◆これまでの経緯

◆今回の委員会での報告・審議事項

3 石垣復旧措置案(復旧勾配・解体範囲案)【審議】(資料7-3)

5 復旧勾配の再設定(H478)【審議】(資料7-5)

◆H478の復旧勾配について

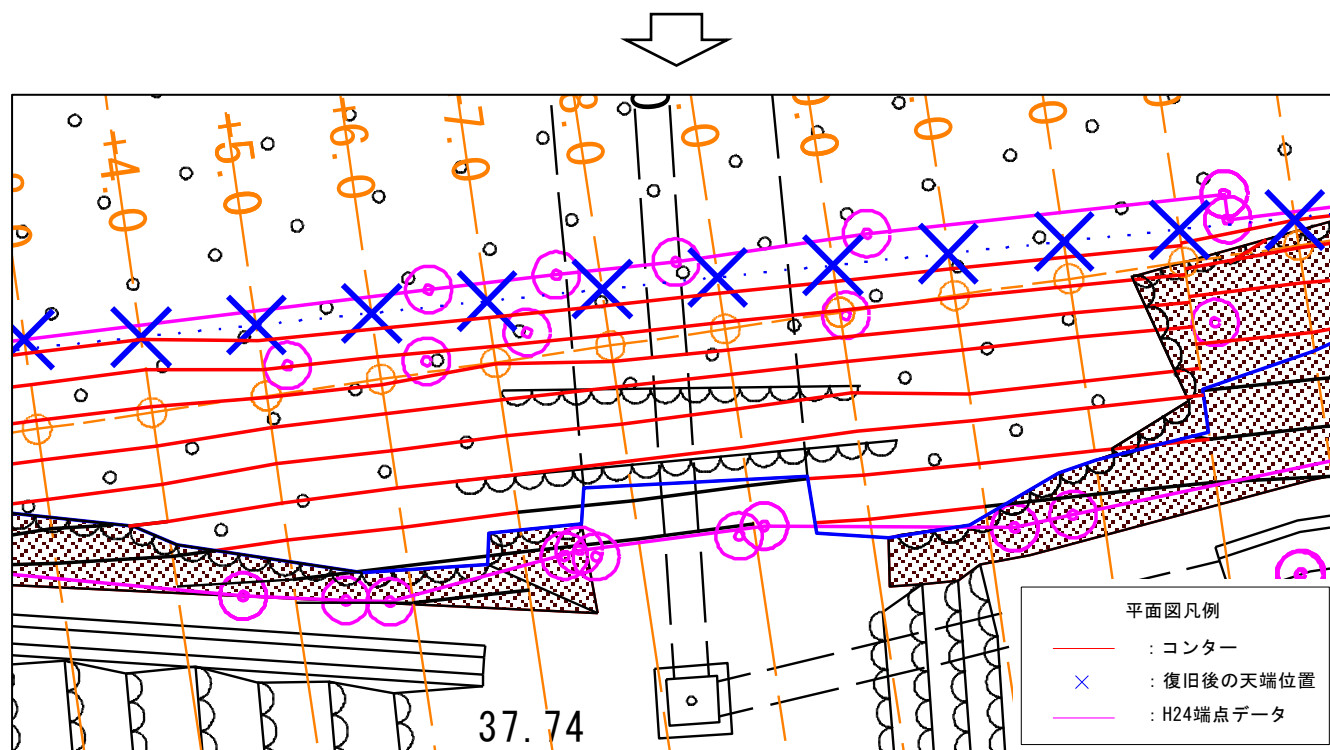
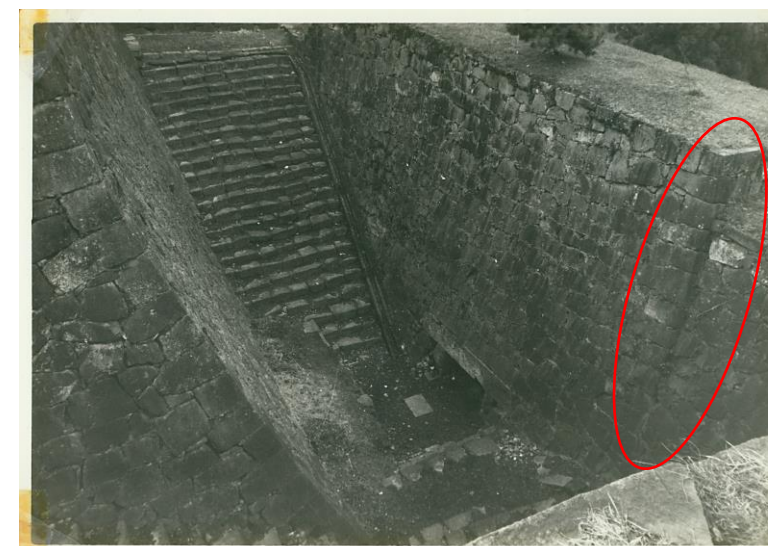
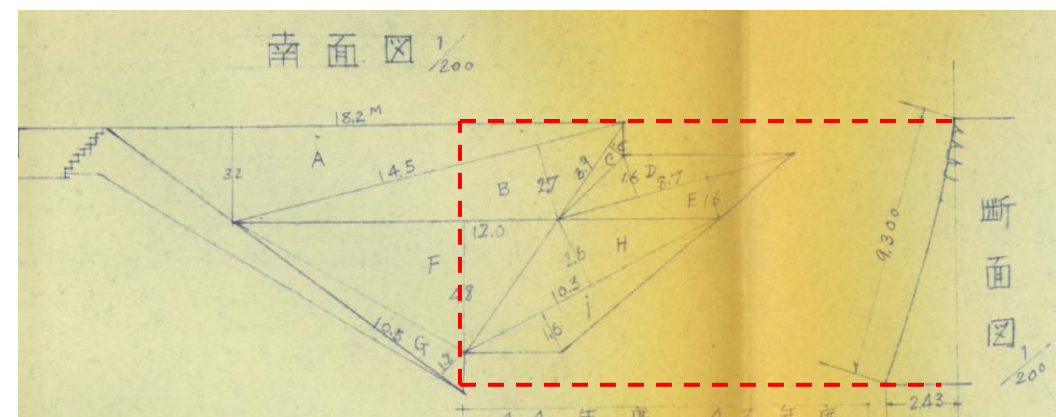
- ・中央部の膨らみのある復旧勾配について再検討の意見を頂いた。

- ・膨らみを解消した復旧勾配については了承を頂いた。
- ・築城当初の天端ラインを再現するために、段差のある復旧勾配の再現について再検討の意見を頂いた。

- ・H478のNo.13付近において段差を付けた復旧勾配を検討した。(資料7-5-2参照)
- ・復旧勾配は、昭和42年工事写真より再現を行った。(H478修理前写真参照)
- ・天端ラインは、両側の未崩壊部の天端ラインを結び、かつ直線となるように再現した。
- ・段差を確認できる正対した写真がないため、写真解析は不可能。

- ・中央部のコンター図が大きく変化。
→石門上部を中心にコンター図の凹凸が目立つ
(H478拡大平面図参照)

- ・前回設定した勾配の変化。
→未解体部から段差を付けた復旧勾配にかけて擦り付けを行う事により、昭和42年工事原義に示されている勾配も変わってしまう。
(H478工事図面参照)

H478立面図

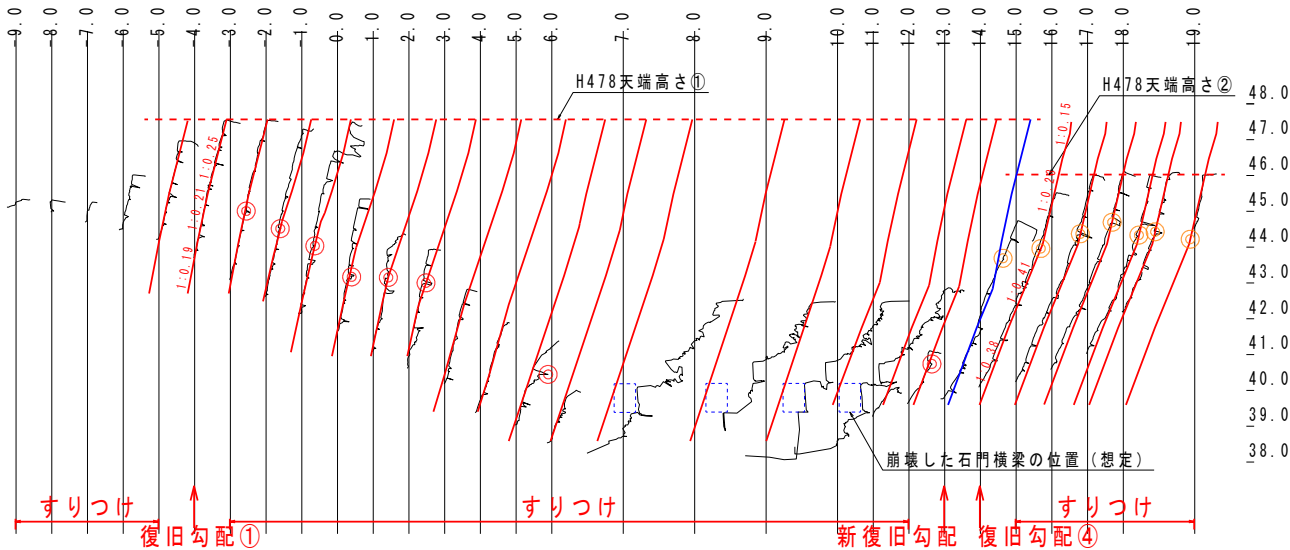
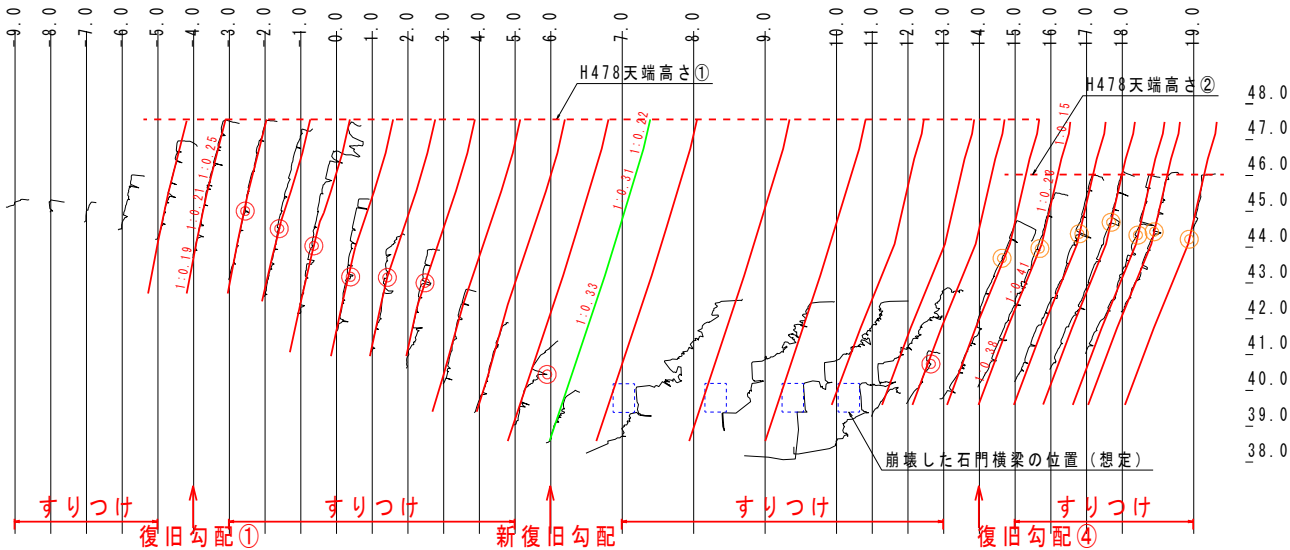
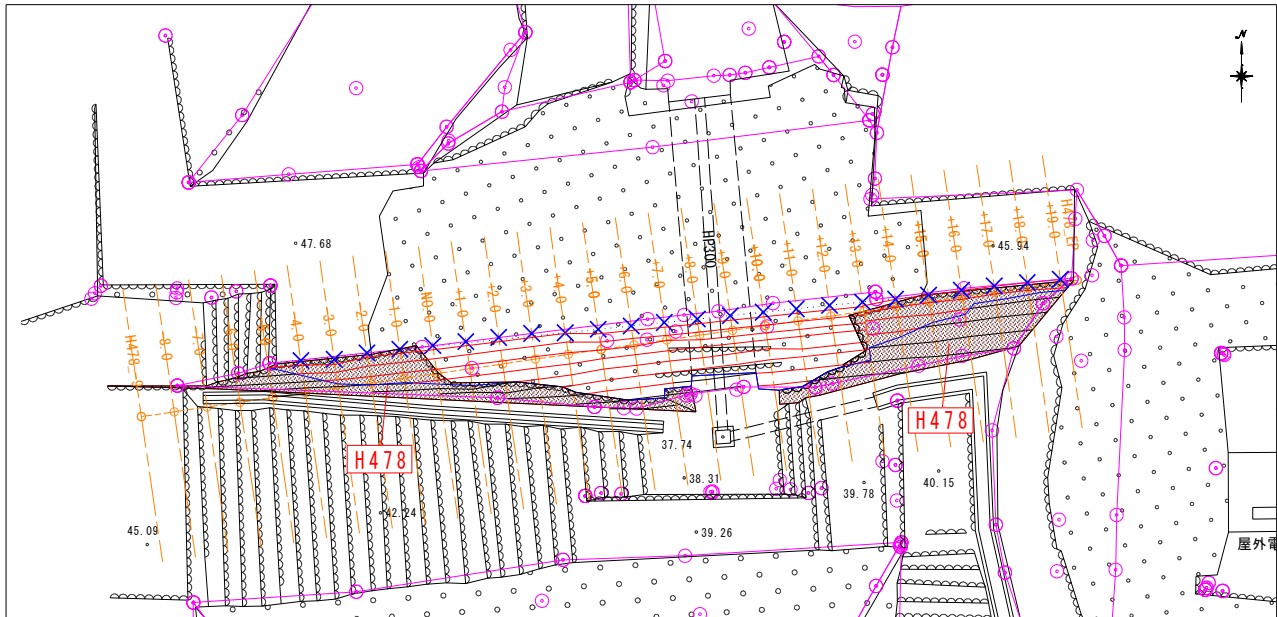
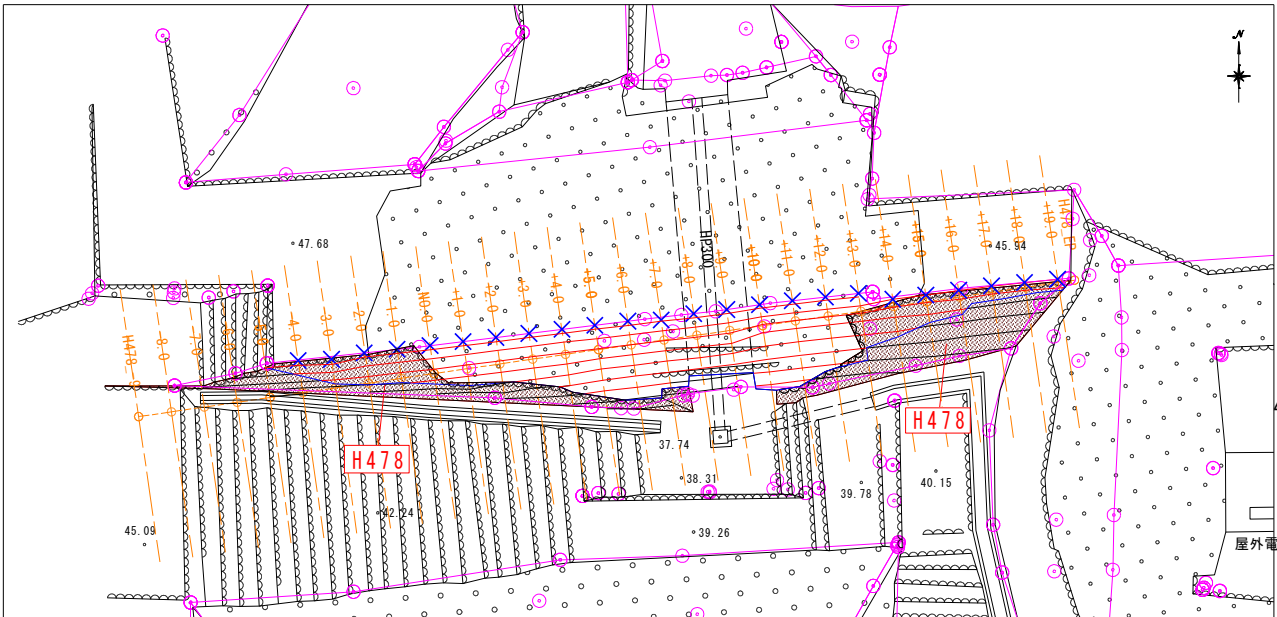
- ・以上より、段差を付けた復旧勾配は問題点が出てくるため、
「復旧計画の基本に立ち戻って、地震直前の姿に戻すことを優先したい」
- ・今回の検討結果と前回提示した立面図・平面図を以下に示す。

長局櫓解体工事時のキュービクル仮設置箇所
令和9年度～令和14年度末まで

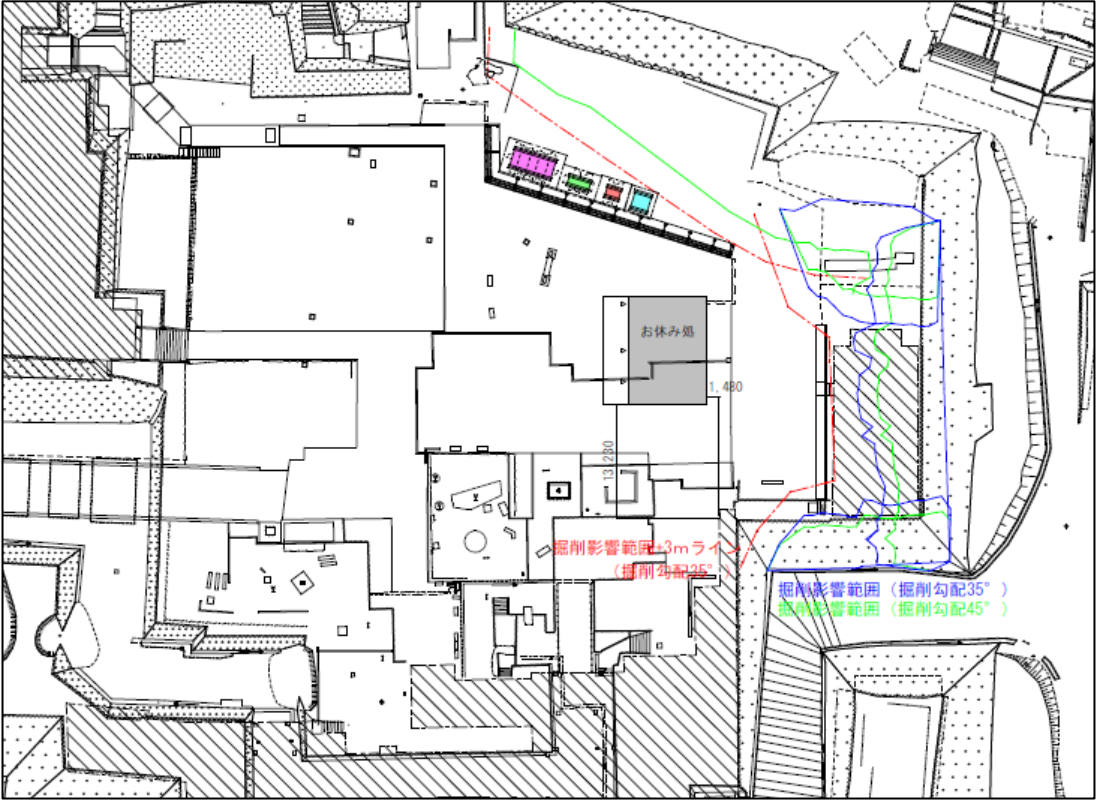
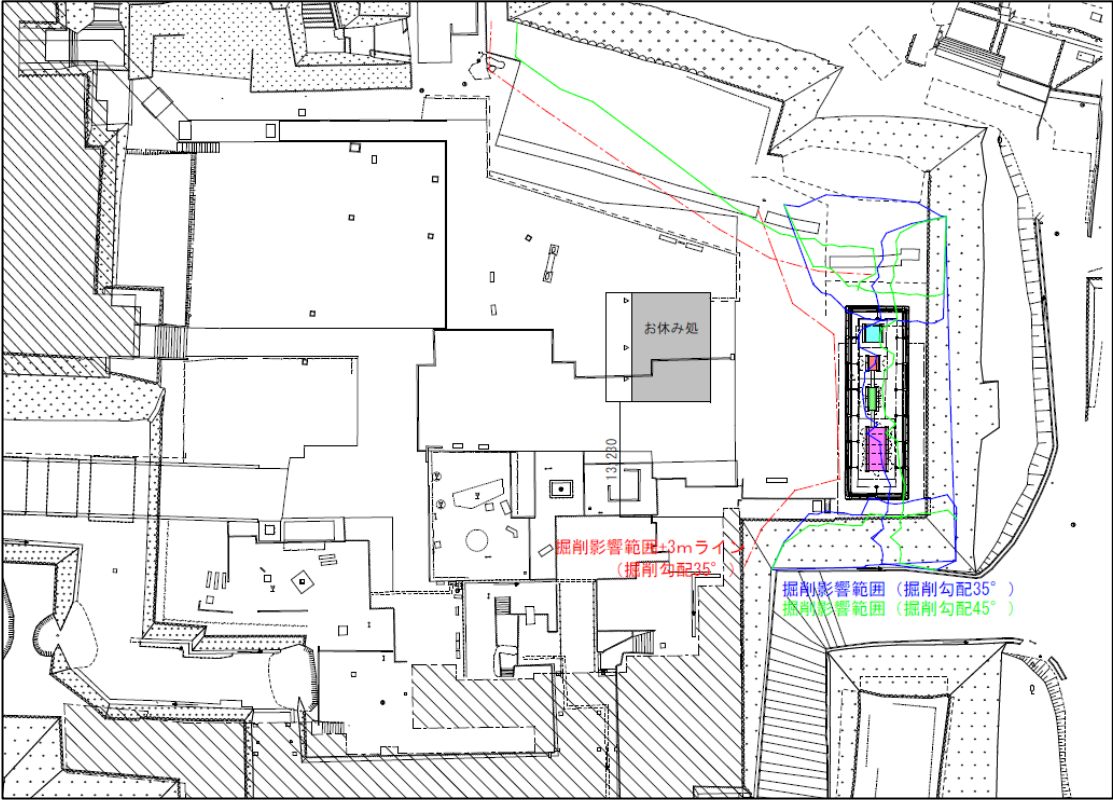
- ・電気設備などの移設位置及び目隠塀の仕様について(審議)
- ・本丸御殿建物の復旧工程について(報告)

長局櫓跡石垣復旧工事完了後の設備本設置箇所
令和15年度以降
